1266 St.Gallen, Balkonerweiterung und Sanierung MFH's Grundstück Nr. F1718

## Auflage 8 - Absturzsicherungen, 1:20

## Auflage 8 - Treppenhaus Geländer, 1:20

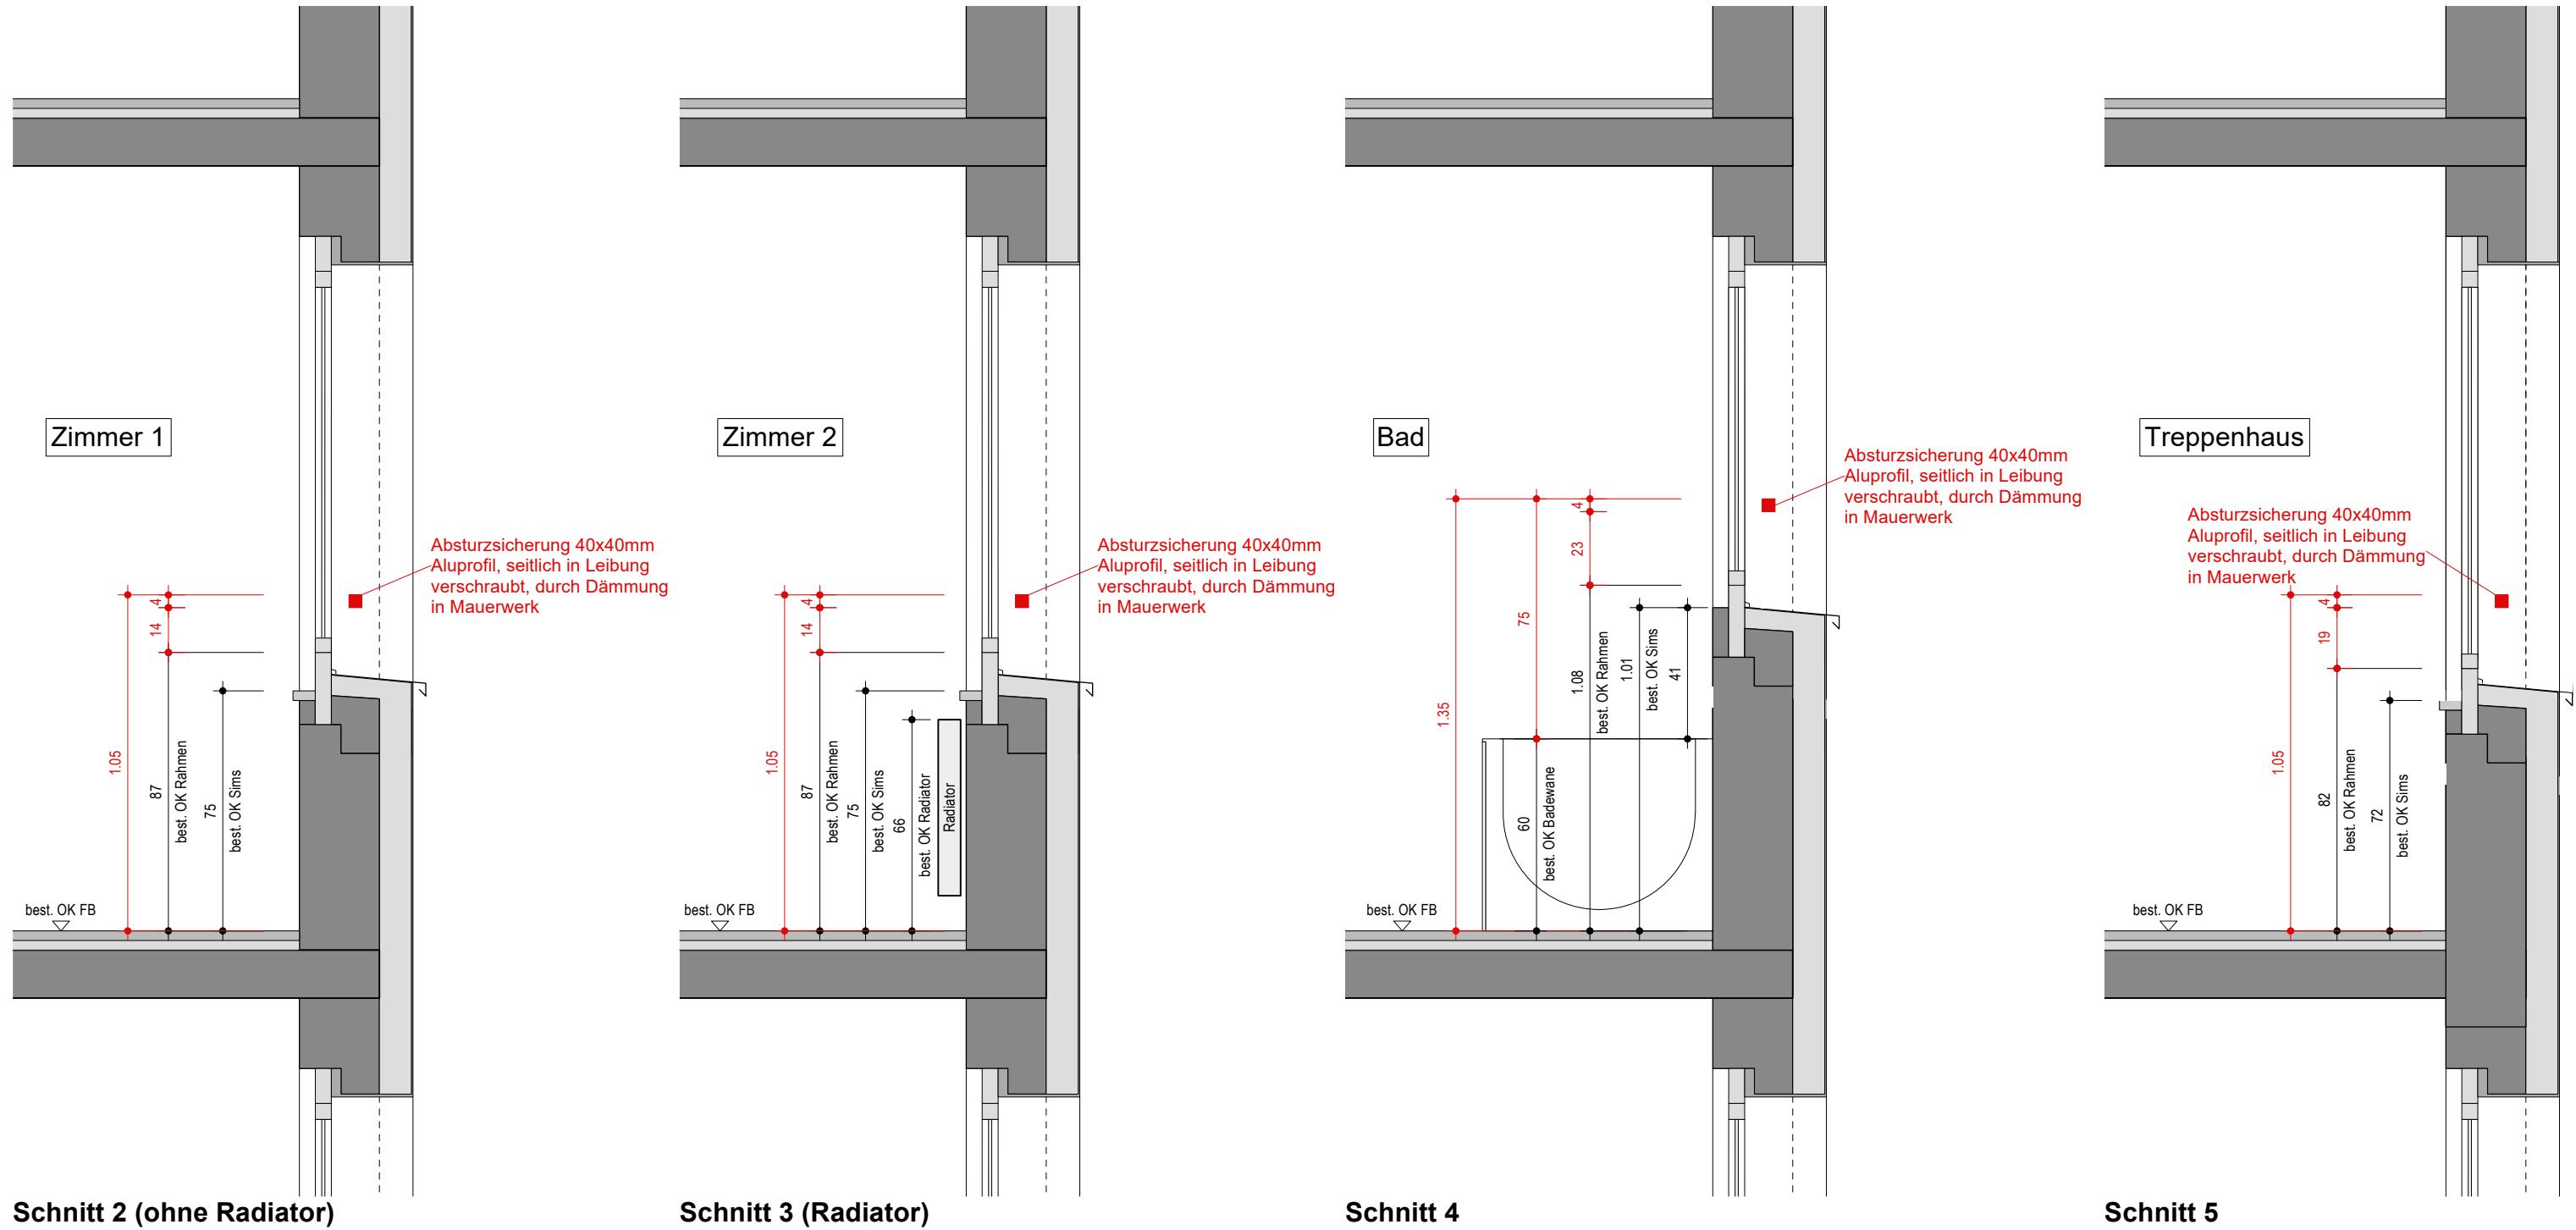
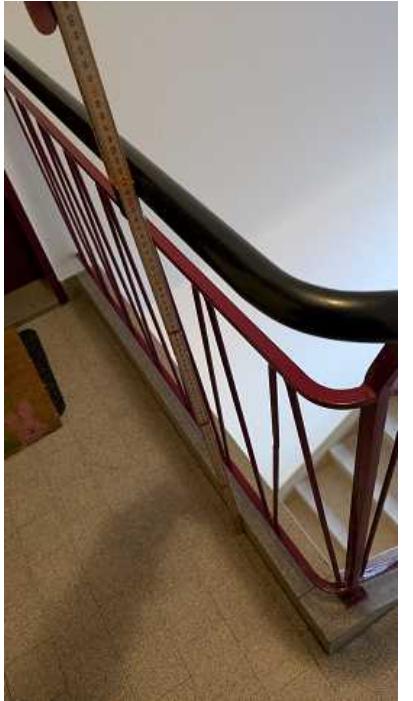
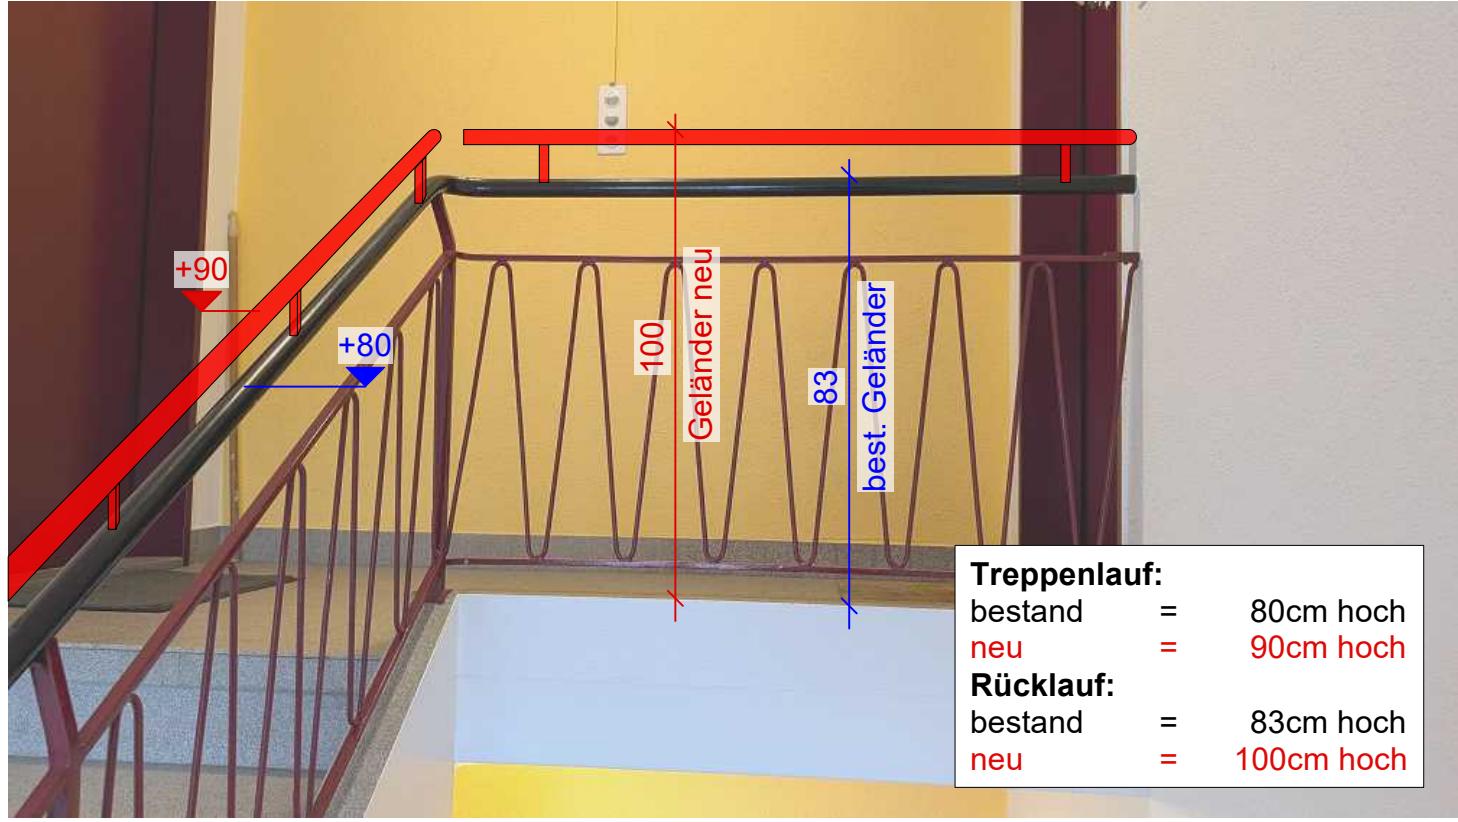
Die Geländer sollen nicht komplett ersetzt werden, sondern nur um einen CNS Handlauf (42mm) erhöht werden.
